Additif 109: Règlement No 110

Révision 1 – Amendement 2

Complément 9 à la version originale du Règlement: Date d'entrée en vigueur: 19 août 2010

Prescriptions uniformes relatives à l'homologation:

«Figure 2

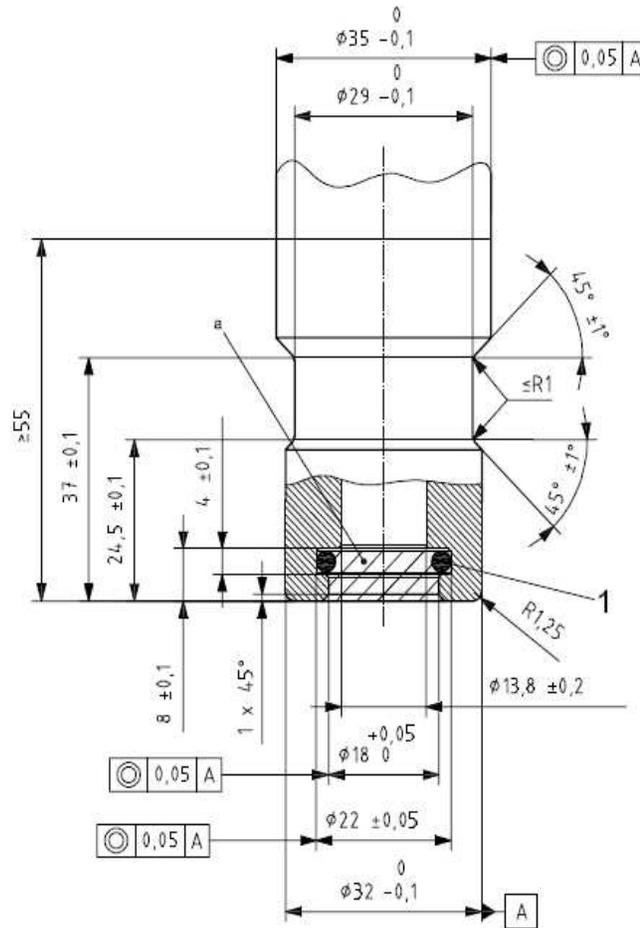
Ajouter, après la figure 1, une nouvelle figure 2, ainsi conçue:

Embout de remplissage (récipient) de 20 MPa de taille 2 pour les véhicules des catégories M₂, M₃, N₂ et N₃

1 Diamètre intérieur de la surface d'étanchéité Largeur = $\varnothing 3,53 \pm 0,2$

a Cette zone doit être exempte de tout organe

Rugosité de la surface < $Ra 3,2 \mu m$.

Finition de la surface d'étanchéité: $0,8 \mu m$ à $0,05 \mu m$.

Dureté Rockwell du matériau: 75 (échelle B) au minimum.
